CONSORZIO DI BONIFICA PIACENZA

OGGETTO: Variante PAE 2021 al vigente Piano delle Attività Estrattive approvato con Delibere di C.C. n.1 del 14/02/2022 e n.18 del 09/05/2022 del Comune di Gragnano T.se.
Rilascio parere di competenza.
(Pratica n.4115).

Fig. n°21: Carta dell'idrografia di superficie

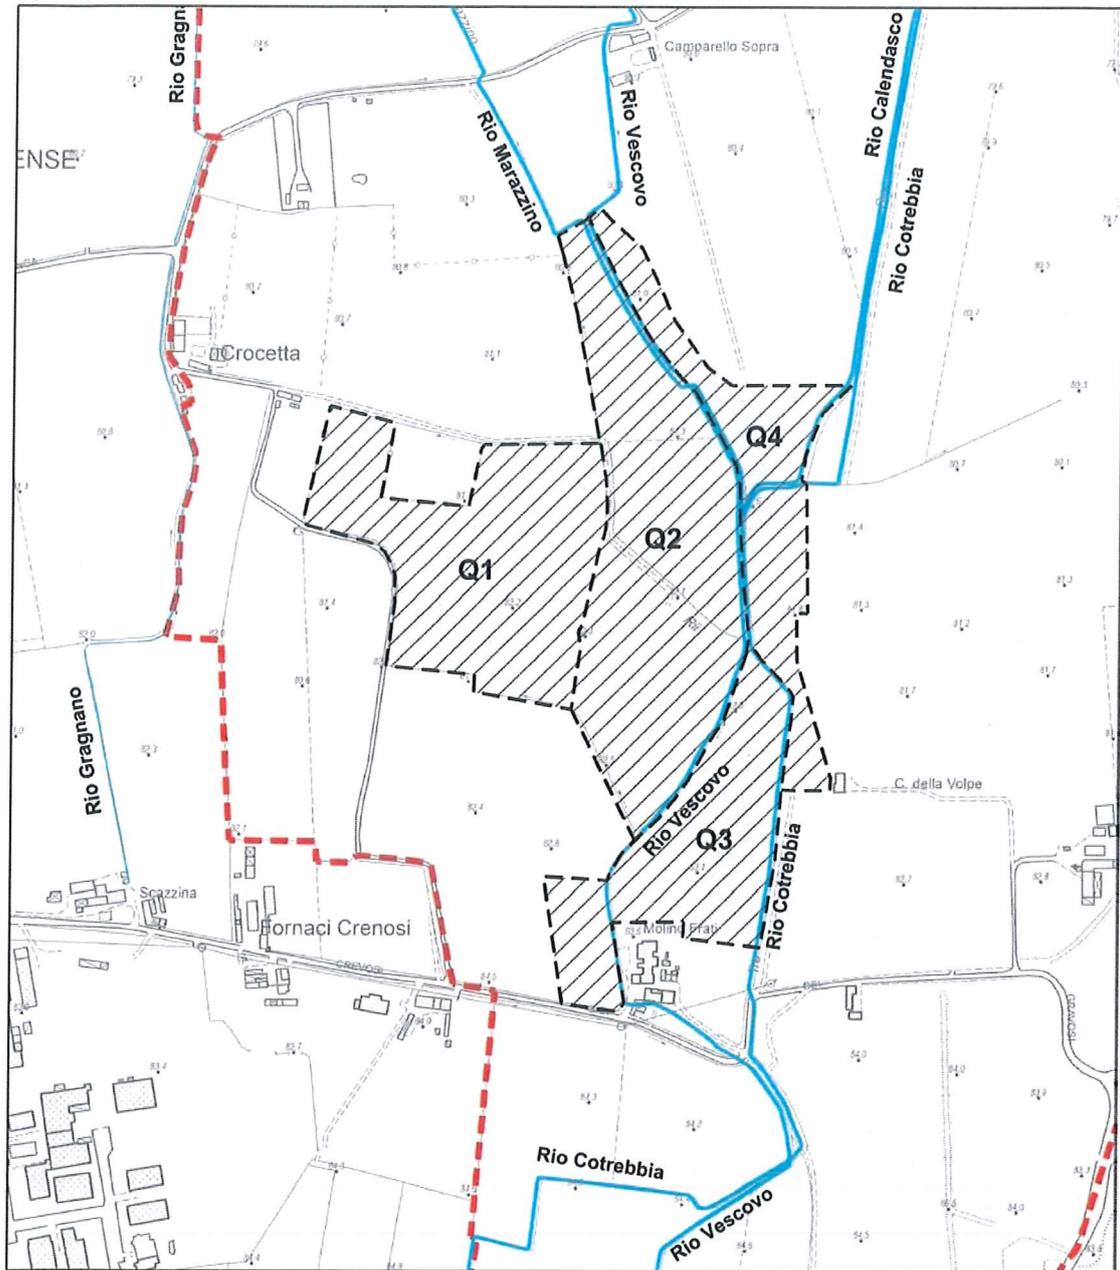
< all'interno del Polo comunale n°10 I Sassoni è presente il reticolo idraulico di bonifica, pertanto gli scavi relativi alla "coltivazione della cava" saranno mantenuti a distanza dal tracciato dei canali di bonifica di 20,00 m, derogabili ai sensi del DPR 128/1959 con il permesso di escavazione, a una distanza minima di 5,00 m, fino a 10,00 m dai medesimi canali di bonifica;

- durante il periodo di “coltivazione della cava” gli scavi lungo il reticolo idraulico di bonifica dovranno essere realizzati al fine di garantire la fascia di manutenzione di ampiezza di 5,00 m, così come definita dalle norme di polizia idraulica (Titolo VI del R.D. n.368/1904 – “Disposizioni di polizia idraulica” e art.14, comma 7 delle Norme di Attuazione del PAI – “Piano Stralcio per l’Assetto Idrogeologico”);
- nella fase del recupero ambientale le eventuali barriere anti rumore e le nuove fasce/siepi arboree e arbustive dovranno essere realizzate ad una distanza non inferiore a 5,00 m (fascia di rispetto) dal reticolo idraulico di bonifica.
